CPU (SY 501)

Modification AE 5090 for export (switch position 80/12 to 400 CH)
DW switch becomes band switch

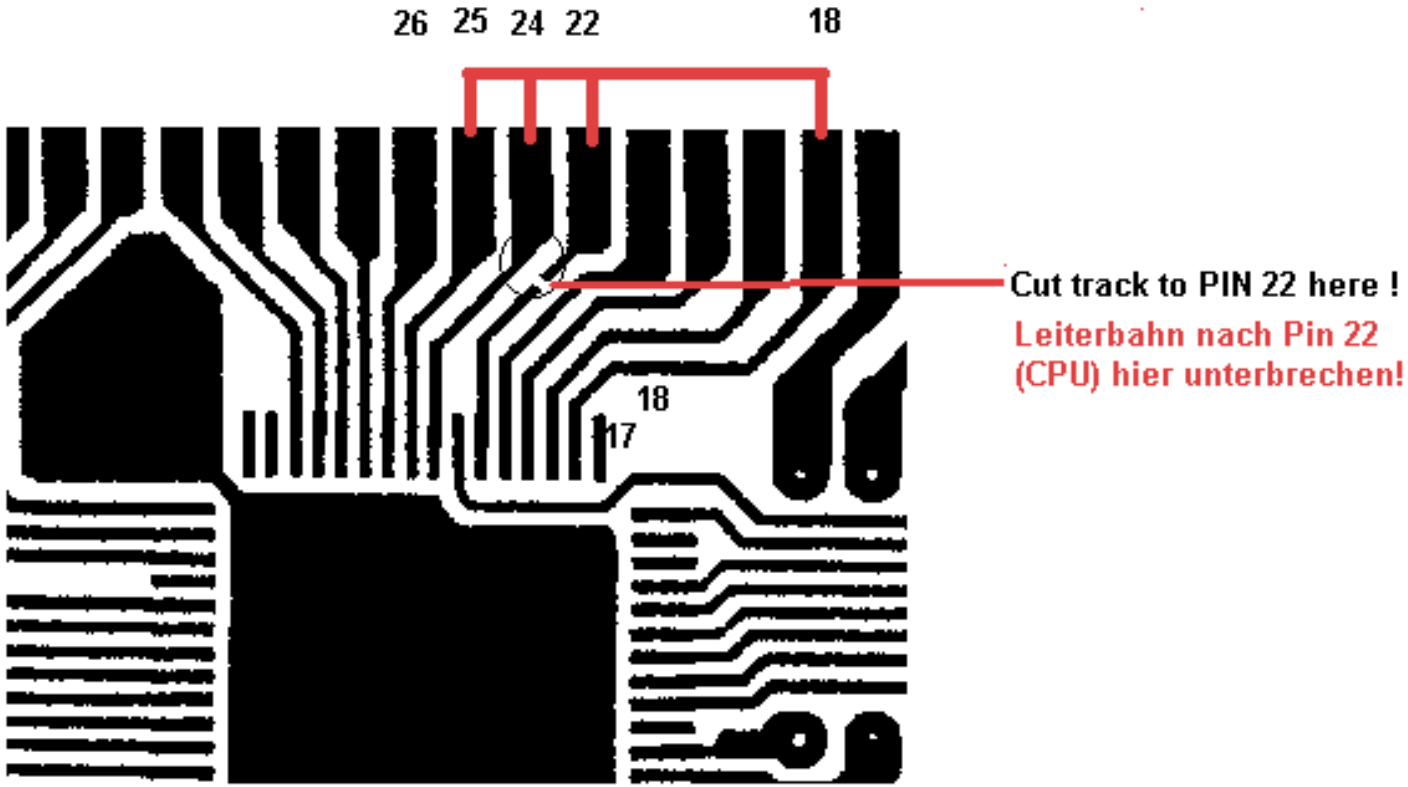
Connect 22, 23, 24 together by solder or wire and all together with 18

Pin 22,23,24 miteinander (z.B. Lötbrücke) und alles zusammen nach PIN 18 verbinden

Modifikation AE 5090 : 80/12 wird max. 400 CH, DW wird Bandschalter
